# 泊発電所 3号炉

## 耐津波設計方針に係る指摘事項回答

令和5年11月27日  
北海道電力株式会社

調査分類B（漁港・市街地における人工構造物）調査範囲図

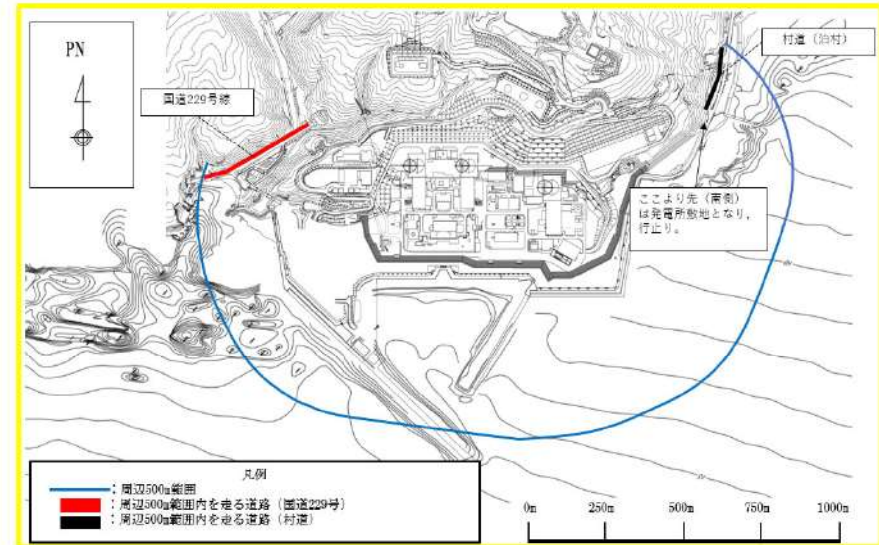
漂流物の影響評価における敷地外の車両の抽出について、現場調査の結果及び地域特性の内容を詳細に示した上で、網羅されていることを説明すること。

- 敷地外の車両の抽出について、調査範囲、調査方法、調査結果、車両の分類・整理結果を示す。
- 調査範囲は、調査分類B（漁港・市街地における人工構造物）の調査範囲とし、目視による調査に加え、発電所周辺500m範囲内にある国道229号線を代表地点として定点撮影による調査を実施した。
- 泊発電所の地域特性として冬季期間における降雪・積雪がある。冬季期間においては、道路の除雪作業を実施する車両が走行する。
- 次項以降に示す現場調査の結果及び地域特性を踏まえ、網羅的に敷地外の車両抽出を行った。

### 泊発電所へ通じる積丹半島周辺の道路図

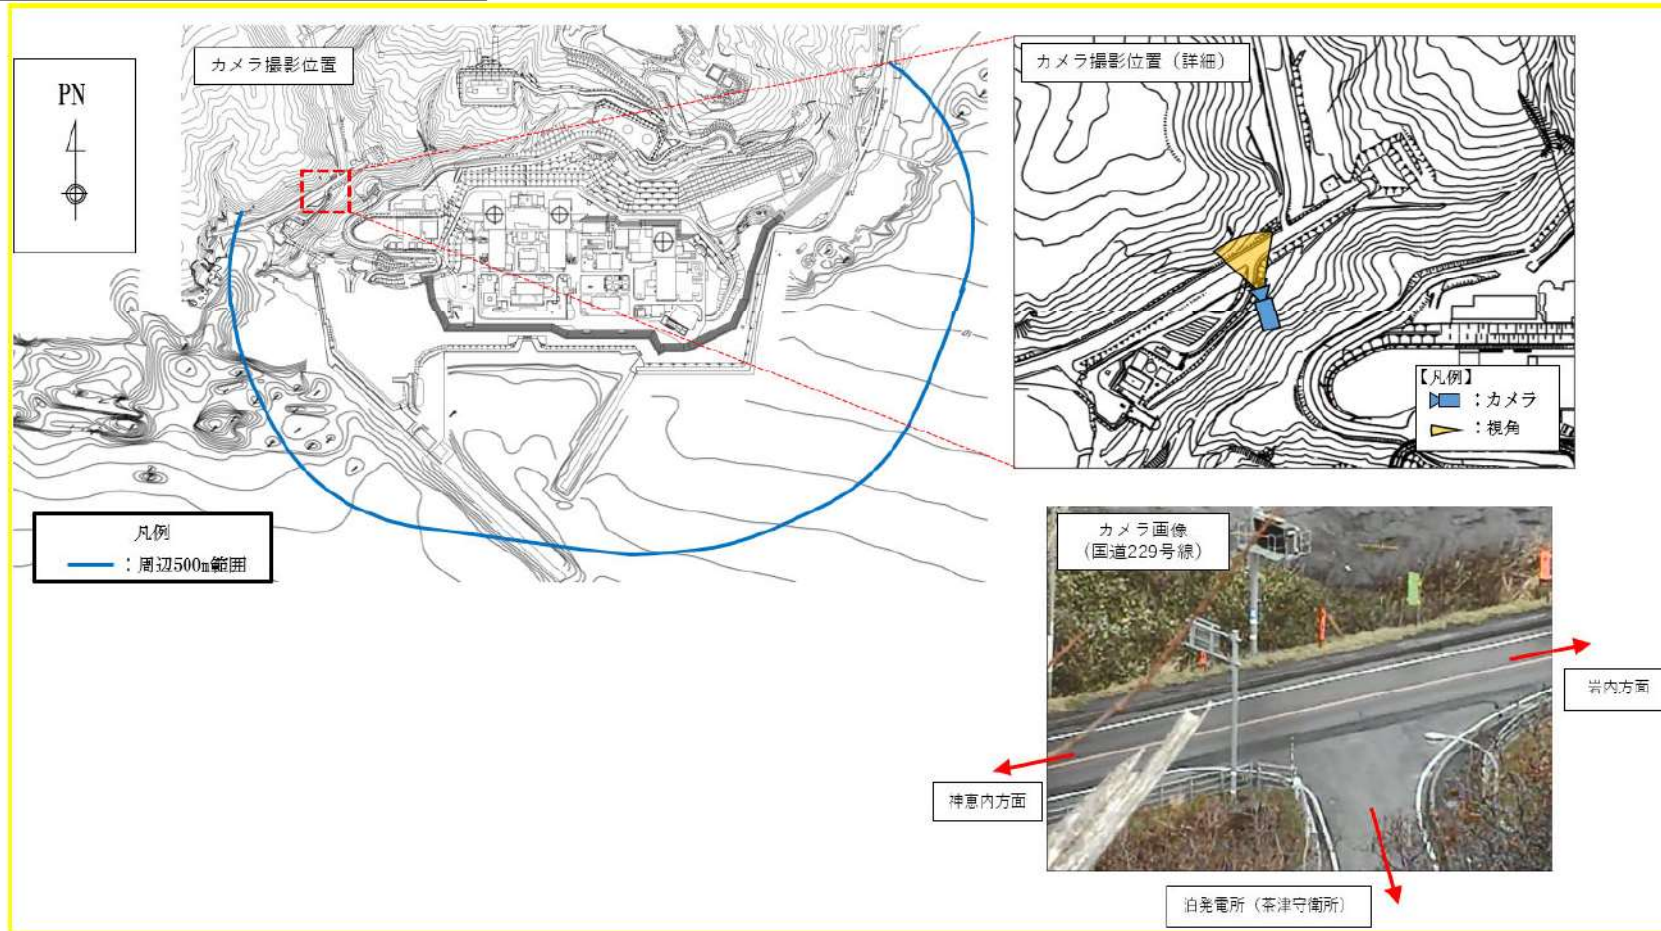
### 【国道229号線を定点撮影の代表地点に選定した妥当性】

- 泊発電所周辺500m範囲～小樽・札幌方面を結ぶルートは複数あるが、泊発電所周辺500m範囲内に到達するためには、国道229号線を走行する必要がある。

- 泊発電所周辺500m範囲～寿都方面を結ぶルートは、国道229号線を走行するルートのみであるため、泊発電所周辺500m範囲内に到達するためには、国道229号線を走行する必要がある。

- 積丹半島周辺に位置する漂流物調査範囲外の市街地（神恵内、積丹、仁木、余市、寿都等）と泊発電所周辺500m範囲を結ぶルートは、上記に示したルートのいずれかとなるため、国道229号線の定点撮影を実施することで、漂流物調査範囲外の市街地にある施設を利用する車両を網羅的に確認することが可能である。
- 積丹半島周辺の市街地にある主な施設は、民家・漁港・公共施設・商業施設（小規模なスーパーマーケットや個人商店、ガソリンスタンド等）であり、大規模な港（国際拠点港湾、重要港湾）・コンビニート・火力発電所・製鉄所等の工場・物流拠点・郊外型の大型ショッピングモールといった常に車両の往来がある大型施設はない。

### 【1波目】

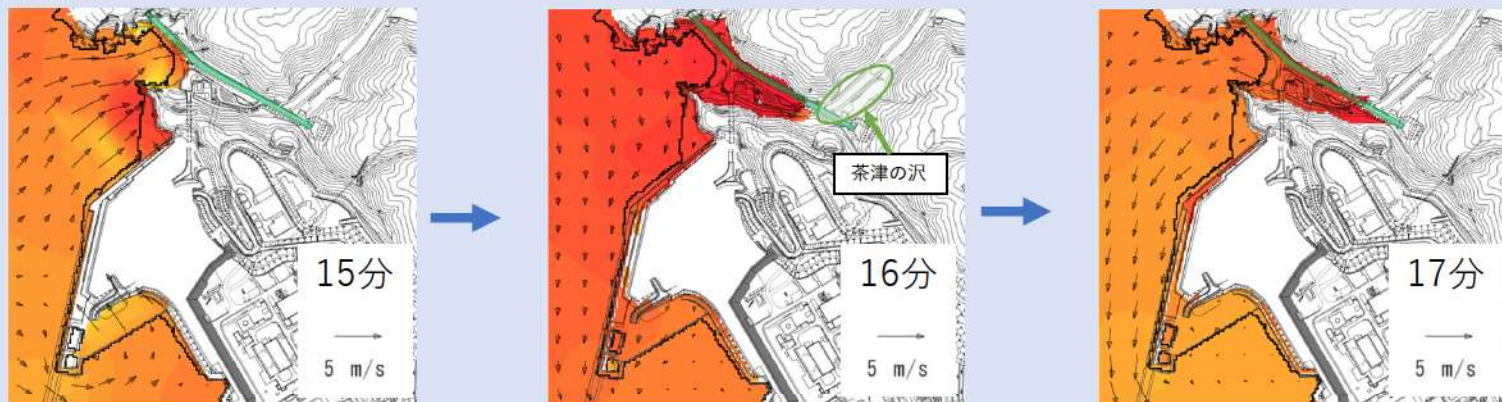
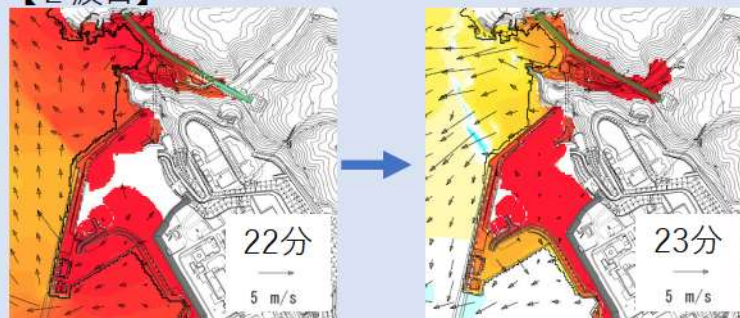
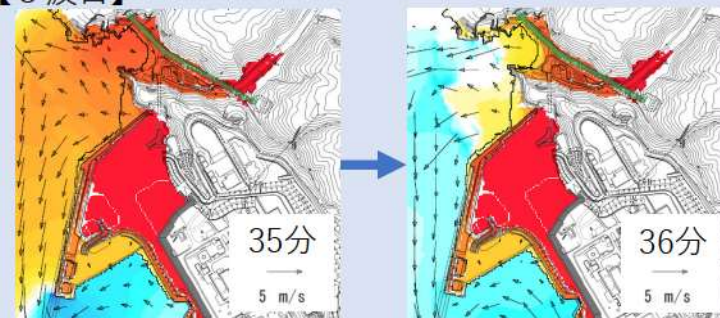
可燃物が積載された車両の漂流については、可燃物の燃焼等の想定される事象が、取水性の評価、衝突荷重の算出等に与える影響を説明すること。

- 津波は、国道229号線周辺を遡上していき、国道奥に位置する沢地形 (茶津の沢) に向かって伝播していく。
- 国道229号線における流速ベクトルから、押し波時の速度に比べ引き波時の速度は小さい。
- 陸側 (国道229号線) 及び海側 (茶津湾) の流向は短い期間で主に東西方向で変化している。

- 流速ベクトルから、2, 3波目についても1波目と同様の傾向を示す。
- 1, 2, 3波目全てで陸側への速度が海側への速度より大きく、津波を受けた車両は陸側に移動する。

発電所敷地内における木造建物の配置図

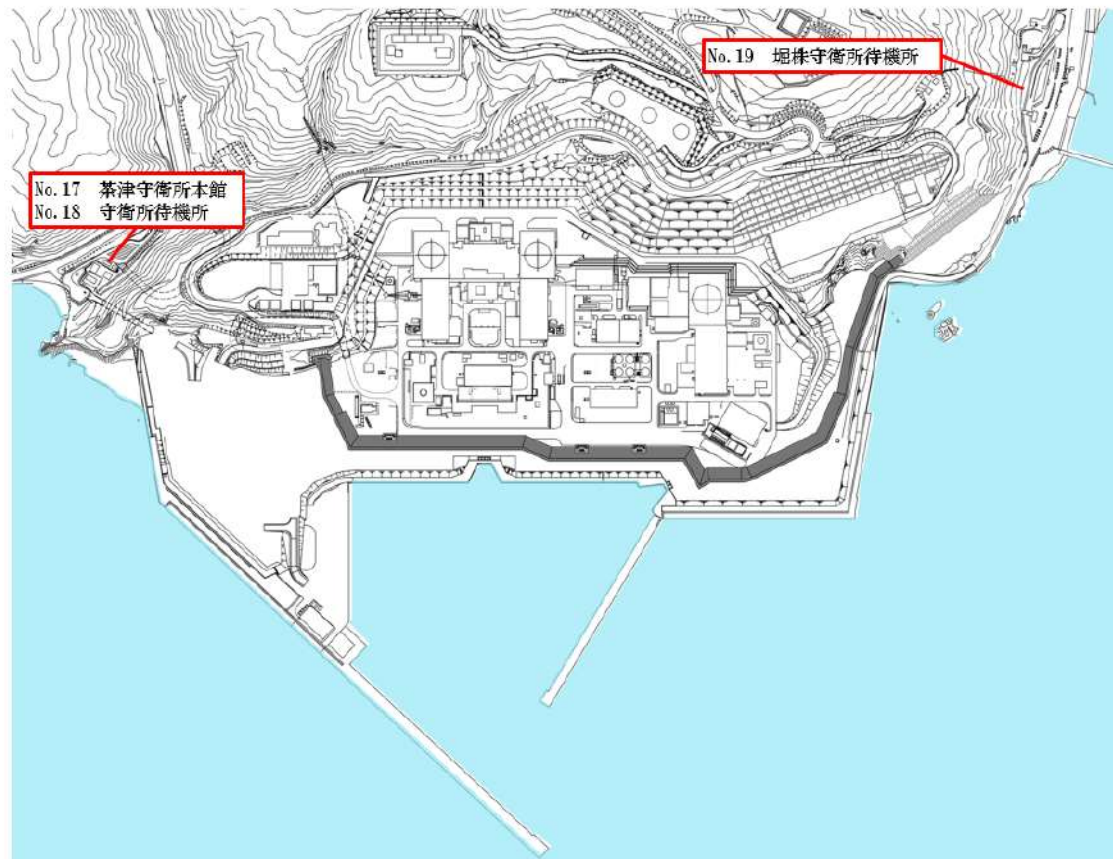
建物の漂流及び滑動の評価について、例えば、2011年東北地方太平洋沖地震に伴う津波の被害実績を踏まえ、敷地内の木造建物が形状を維持したまま漂流又は滑動する可能性を含めて検討するなど、RC造、鉄骨造、木造等の材料及び構造並びに建物の基礎構造の違いを考慮し、地震及び津波による損傷状態を考慮した上で、考え方を説明すること。

○ 発電所敷地内に設置されている木造建物（3 建屋）の設置位置及び基礎構造を以下に示す。

南防波堤基部 断面図

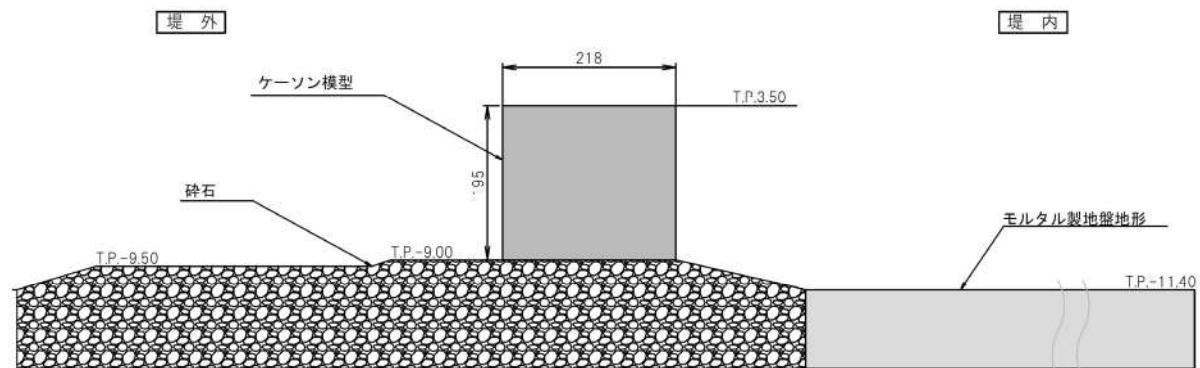
防波堤の取水口到達の可能性評価に係る水理模型実験について、地震に伴う不等沈下、津波の越流による洗掘等によって防波堤が滑動又は転倒しやすくなるような地震及び津波による損傷状態を整理した上で、実験条件を説明すること。

- 地震に伴う不等沈下又は津波の越流による洗掘が生じると、防波堤は滑動又は転倒しやすくなるが、堤内側にある岩盤の高まりに対して防波堤の位置が低くなり、移動量が抑制され取水口到達の可能性が低くなるため、地震及び津波による損傷状態を実験条件には反映していない。
- 水理模型実験の対象とする防波堤は取水口への到達を考え、3号炉取水口に最も近い南防波堤基部とする。
- 防波堤が3号炉取水口に到達し閉塞しないことを確認するため、水理模型実験では、防波堤の移動量がより大きくなるよう実験条件を設定し、防波堤の堤内外水位差に着目した。
- なお、実験結果から防波堤が3号炉取水口に到達し、閉塞する可能性は十分低いと考えられる。

【写真 1号及び2号炉取水口パイプスクリーン】

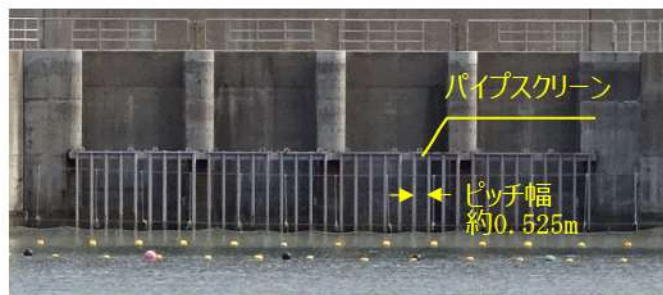
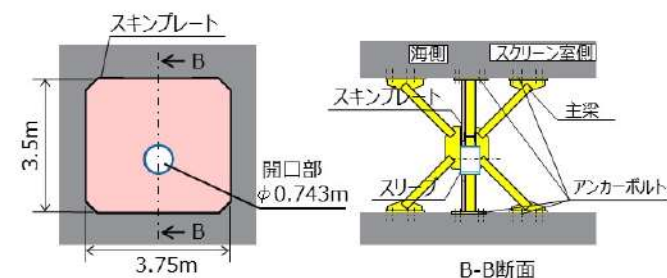
1号及び2号炉取水路流路縮小工並びに1号及び2号炉放水路逆流防止設備に対する漂流物の影響について、それぞれの設備が津波防護の観点のほかに1号及び2号炉の取水機能並びに放水機能の維持の観点で設計されることを踏まえ、例えば、漂流物の堆積によって、1号及び2号炉に必要な取水量を確保できなくなる事象、フラップゲートが開かなくなる事象等を含めた想定される機能喪失要因を網羅し説明すること。

- 1号及び2号炉の取水口には、呑み口（3.5m×3.75m）の前面にパイプスクリーン（鋼製、ピッチ幅：約0.525m、高さ方向の鋼材間隔：1段目 約3.7m、2段目・3段目 約3.2m）が設置されている。
- 通常時においては、海水面のレベルT.P. -0.14m（朔望平均干潮位）と取水口の上端レベルT.P.-3.5mの関係から、水面に浮遊する漂流物が取水口に入ることはなく、流木等の小さな漂流物が流路縮小工に与える影響はない。なお、プラントの点検実績より、通常時に港湾内の取水口前面に大量の漂流物が浮遊していることはないことを確認している。
- また、仮に水中を漂う漂流物が取水口に入った場合も、パイプスクリーンのピッチ幅よりも小さい漂流物（短辺がスクリーン幅よりも小さい長尺形状の漂流物も含む）であり、流路縮小工の開口部はφ0.743mであることから、パイプスクリーンを通過した小さい漂流物が取水路の流路縮小工が閉塞する可能性は低い。流路縮小工を通過した小さな漂流物は、原子炉補機冷却海水ポンプの前面にある除塵装置のバースクリーンで捕捉されるため、取水機能に影響を与えることはない。
- 以上より、漂流物の堆積により流路縮小工が閉塞し、取水機能を喪失する（必要な取水量を確保できなくなる）ことはない。

流路縮小工の概要図

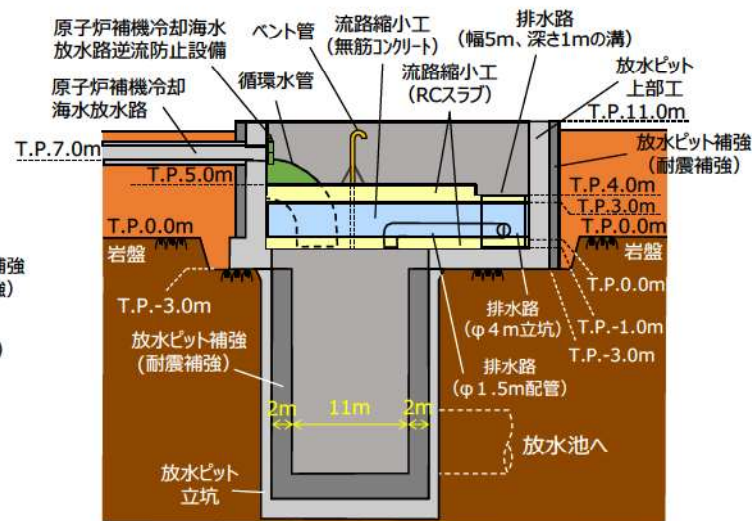
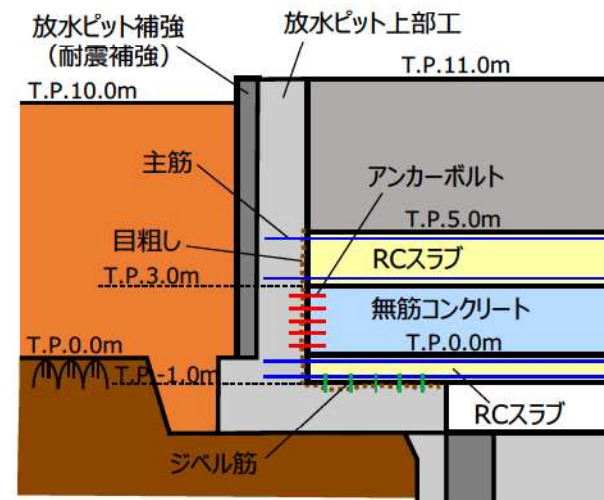
3号炉放水ピット流路縮小工と既設放水ピットとの境界部について、境界部の仕様を示した上で、損傷モードを踏まえた許容限界の考え方を説明すること。

- 3号炉放水ピット流路縮小工は高さ6mのコンクリート構造物であり、上部 (T.P.5.0m~T.P.3.0m) と下部 (T.P.-1.0m~T.P.0.0m) は鉄筋コンクリート、中心部 (T.P.0.0m~T.P.3.0m) は無筋コンクリートで構築する。
- 3号炉放水ピット流路縮小工と既設放水ピットの境界部は一体化を図ることで水密性を確保する方針とし、接続方法は以下の通りとする。
  - RCスラブと放水ピット上部工の側壁は、RCスラブの主筋を放水ピットに定着させることで一体化する。
  - RCスラブと放水ピット上部工の底版は、ジベル筋により一体化する。
  - 無筋コンクリートと放水ピット上部工の側壁は、アンカーボルトにより一体化する。
